# **組織体制の見直し等に伴う 原子炉施設保安規定の変更について**

2022年2月28日

東京電力ホールディングス株式会社

# 組織体制の見直しに伴う 保安規定の変更について (柏崎刈羽、福島第二原子力発電所)

## 2. 新設グループの職務・業務内容

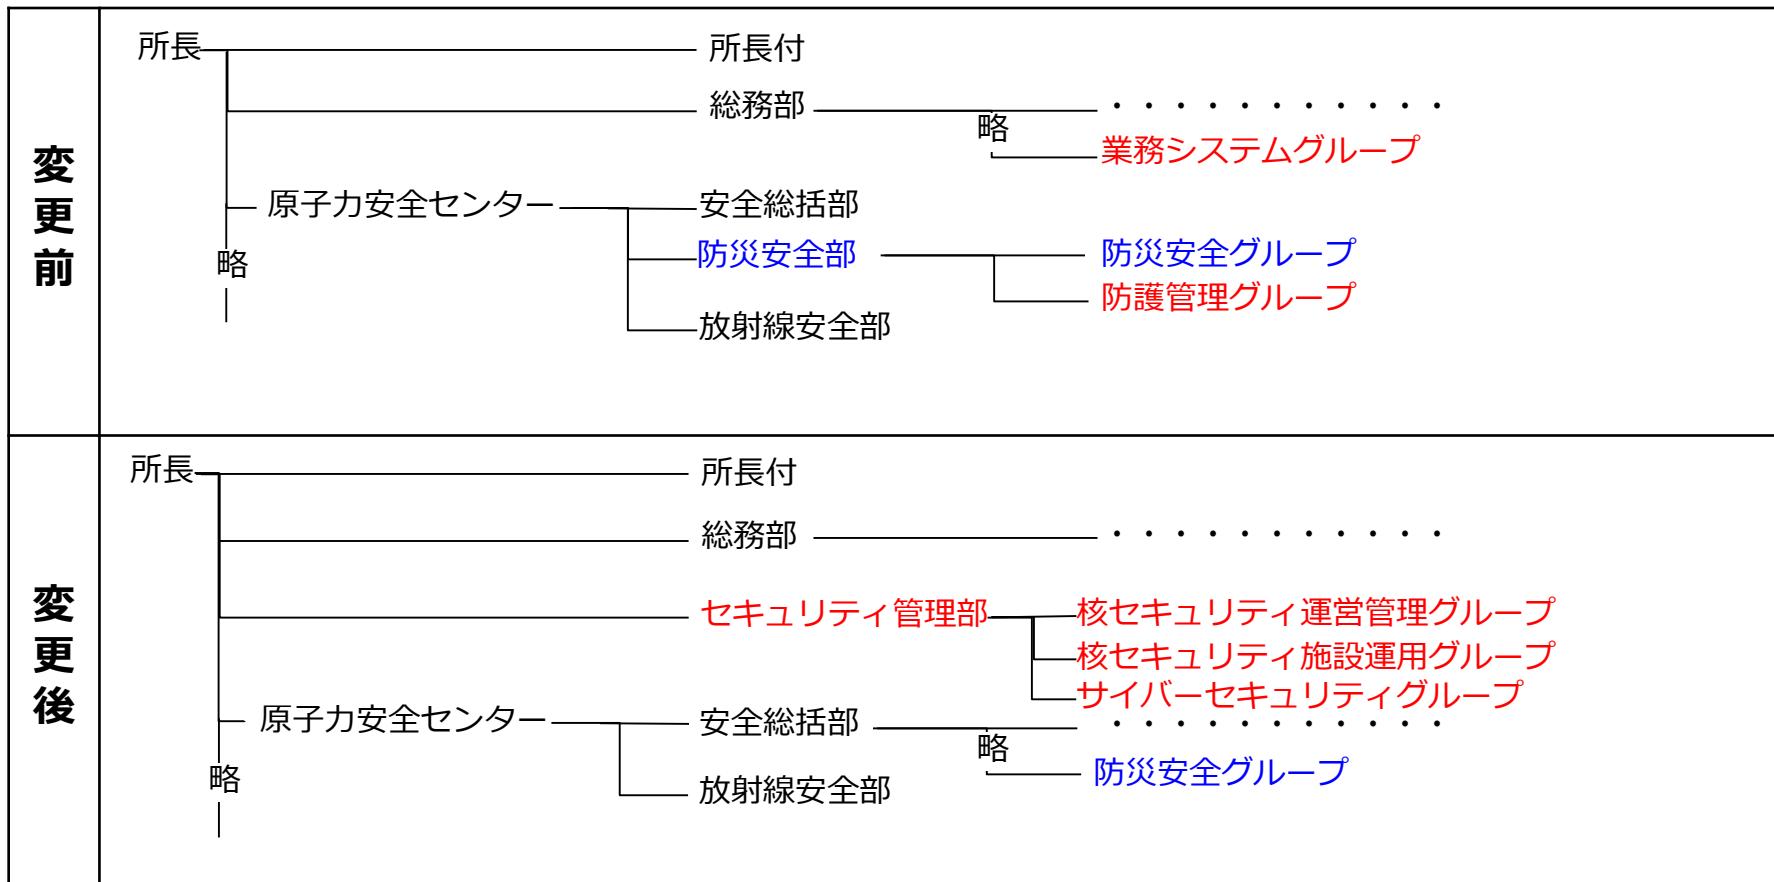
グループ名	職務	業務内容
業務システムグループ	(保安に関する職務) 第5条第2項	<ul style="list-style-type: none"> <li>・原子力業務システムの運用管理に関する業務           <ul style="list-style-type: none"> <li>– 制御・記録系システムのサイバーセキュリティ管理 (一般サイバーセキュリティ)</li> <li>– サイバーセキュリティインシデント発生時の対応</li> </ul> </li> </ul>
	その他の職務	<ul style="list-style-type: none"> <li>・サイバーセキュリティの総括に関する業務           <ul style="list-style-type: none"> <li>– 核物質防護システムのサイバーセキュリティ管理</li> <li>– サイバーセキュリティインシデント発生時の対応</li> </ul> </li> <li>・業務システム支援           <ul style="list-style-type: none"> <li>– パソコン・プリンタ管理</li> <li>– 業務システム支援</li> <li>– ユーザー問い合わせ対応</li> </ul> </li> </ul>

グループ名	職務	業務内容
サイバーセキュリティグループ	(保安に関する職務) 第5条第2項	<ul style="list-style-type: none"> <li>・サイバーセキュリティの総括に関する業務           <ul style="list-style-type: none"> <li>– 制御・記録系システムのサイバーセキュリティ管理 (一般サイバーセキュリティ)</li> <li>– サイバーセキュリティインシデント発生時の対応</li> </ul> </li> </ul>
	その他の職務	<ul style="list-style-type: none"> <li>・サイバーセキュリティの総括に関する業務           <ul style="list-style-type: none"> <li>– 核物質防護システムのサイバーセキュリティ管理</li> <li>– サイバーセキュリティインシデント発生時の対応</li> </ul> </li> </ul>

業務システム支援は、保安に関する職務ではないため、保安規定には記載しない。（社内規程にて定義する）

### 3. 変更内容（4）～第98条、第99条、附則～【柏崎刈羽】

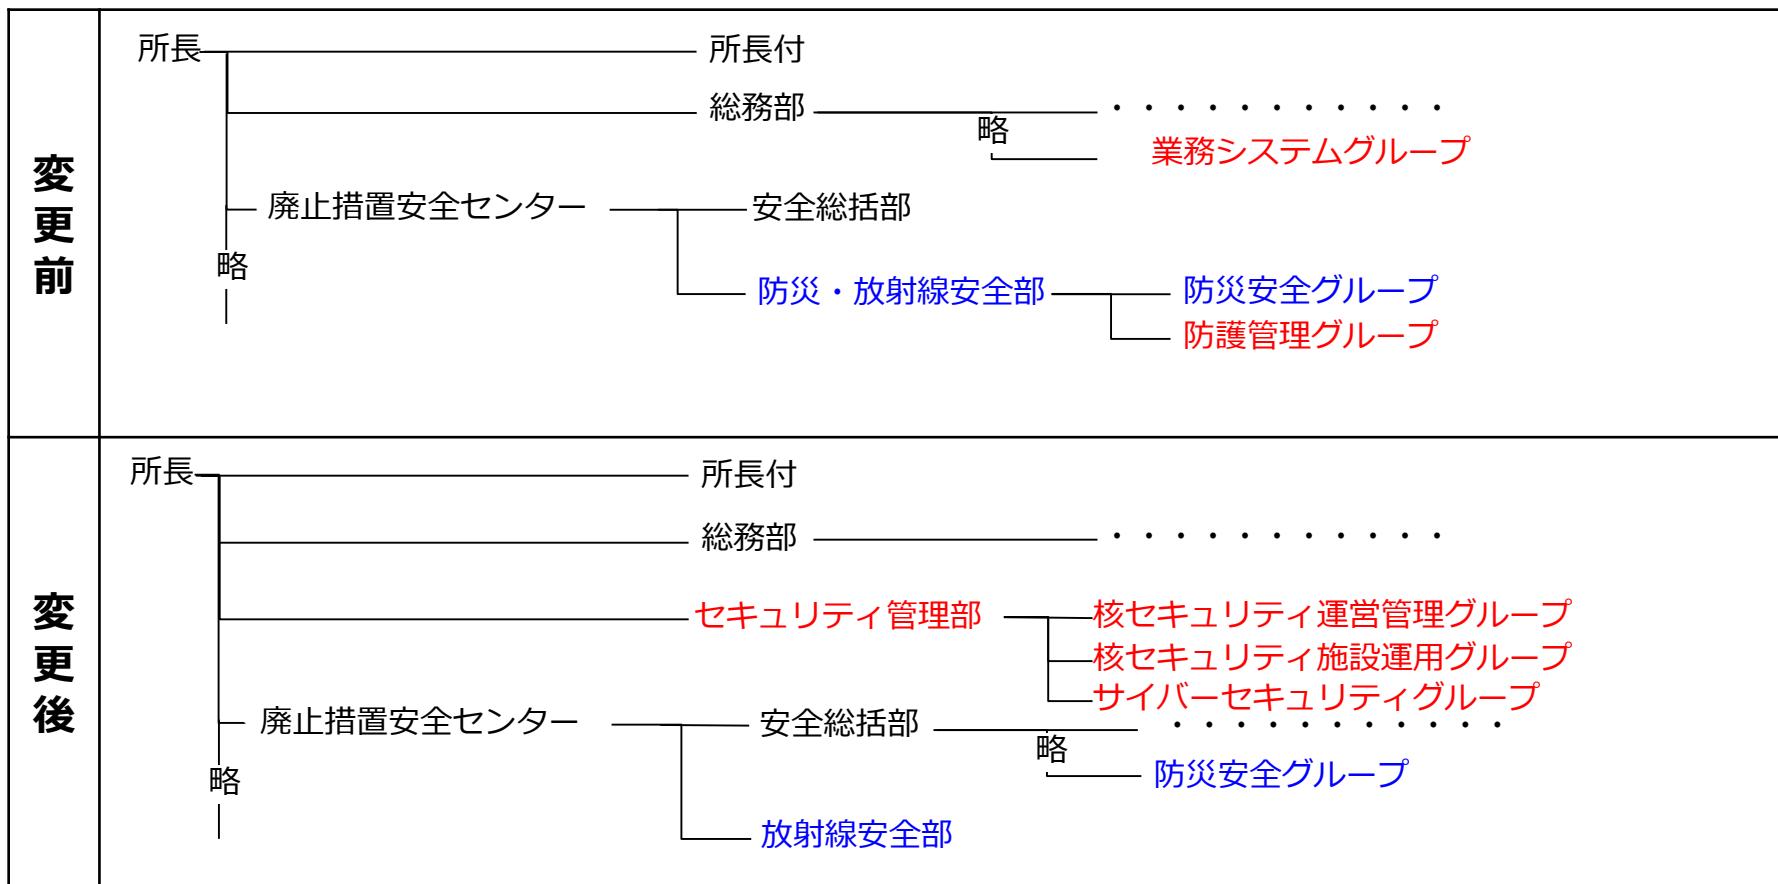
変更前	変更後
<p>第98条（保全区域）</p> <p>2. <u>防護管理GM</u>は、保全区域を標識等により区別する他、必要に応じて立入制限等の措置を講じる。</p> <p>第99条（周辺監視区域）</p> <p>2. <u>防護管理GM</u>は、第1項の周辺監視区域境界に、柵を設ける又は標識を掲げることにより、業務上立入る者以外の立入りを制限する。ただし、当該区域に立入るおそれのないことが明らかな場合は、この限りでない。</p>	<p>第98条（保全区域）</p> <p>2. <u>核セキュリティ運営管理GM</u>は、保全区域を標識等により区別する他、必要に応じて立入制限等の措置を講じる。</p> <p>第99条（周辺監視区域）</p> <p>2. <u>核セキュリティ運営管理GM</u>は、第1項の周辺監視区域境界に、柵を設ける又は標識を掲げることにより、業務上立入る者以外の立入りを制限する。ただし、当該区域に立入るおそれのないことが明らかな場合は、この限りでない。</p>
	<p style="text-align: right;"><u>附則</u></p> <p><u>附則（令和 年 月 日 原規規発第 号）</u> <u>（施行期日）</u></p> <p><u>第1条</u></p> <p><u>この規定は、本保安規定変更認可申請書について、原子力規制委員会の認可を受けた日又は令和3年12月24日付原管発官R3第190号をもって認可申請した柏崎刈羽原子力発電所核物質防護規定変更認可申請書について、原子力規制委員会の認可を受けた日のいずれか遅い日より起算し、30日以内に施行する。</u></p>
